Кукморский Завод

Металлопосуды

ПРОБЛЕМЫ, С КОТОРЫМИ СТОЛКНУЛИСЬ МОНТАЖНИКИ В
ПРОЦЕССЕ СБОРКИ.

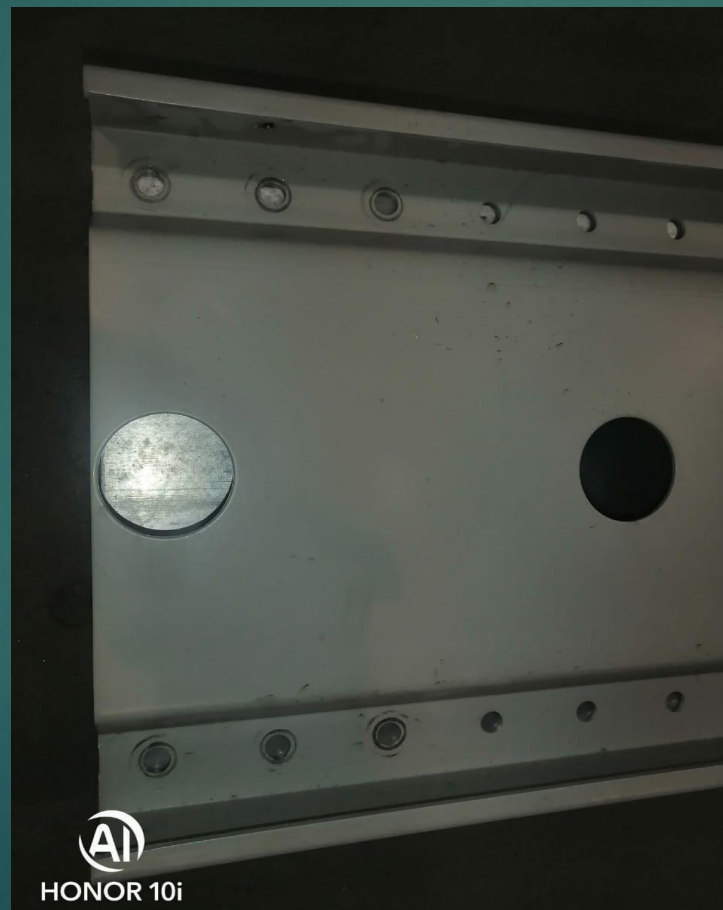
Предоставление чертежей не верные размеры.

Чертеж от конструктора в
1С

Чертеж от Заказчика на
месте

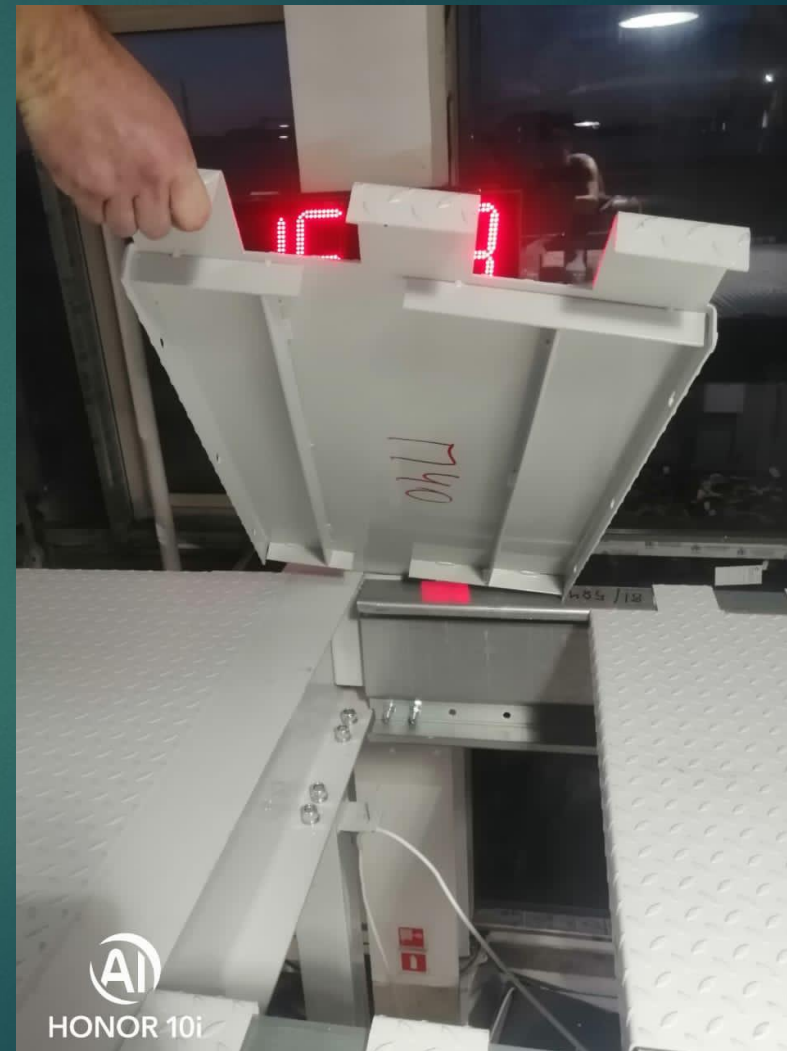
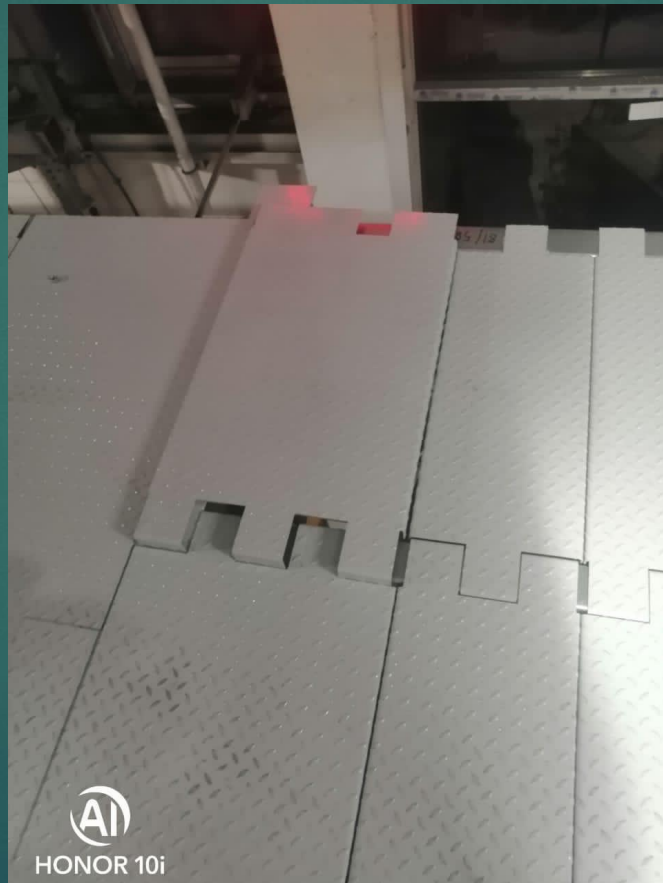
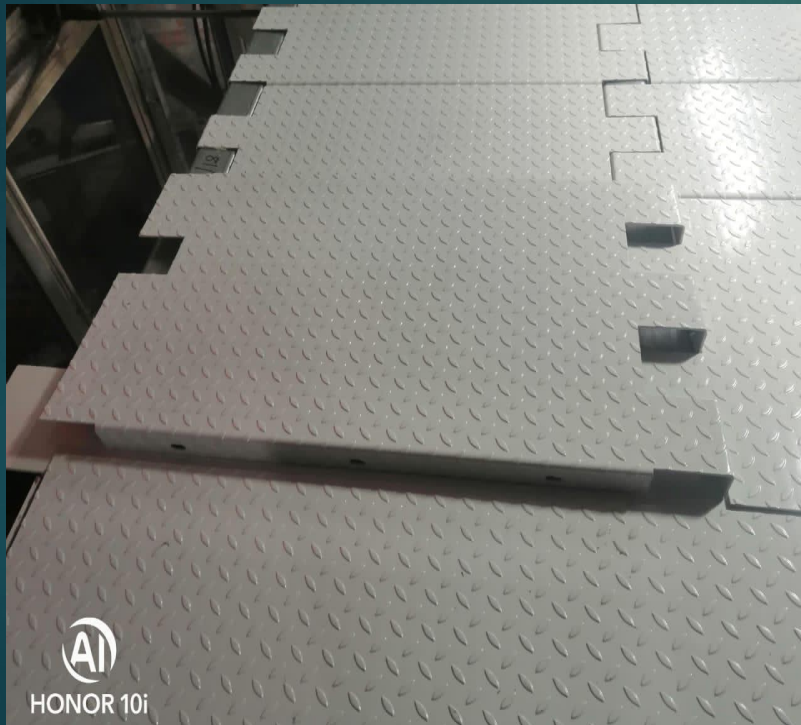
Отверстия сигмы на стыке двух мезонинов не совпали. Часть сигм вообще пришла без отверстий. 50/50

Отверстия коннектора и сигмы не совпали.

Опять сверлили...

Половицы пришли с перепутанной маркировкой – поиск нужных размеров занимает долгое время.

Настил разложен согласно схемы раскладки.
Заказчика не устраивают не закрытые участки.
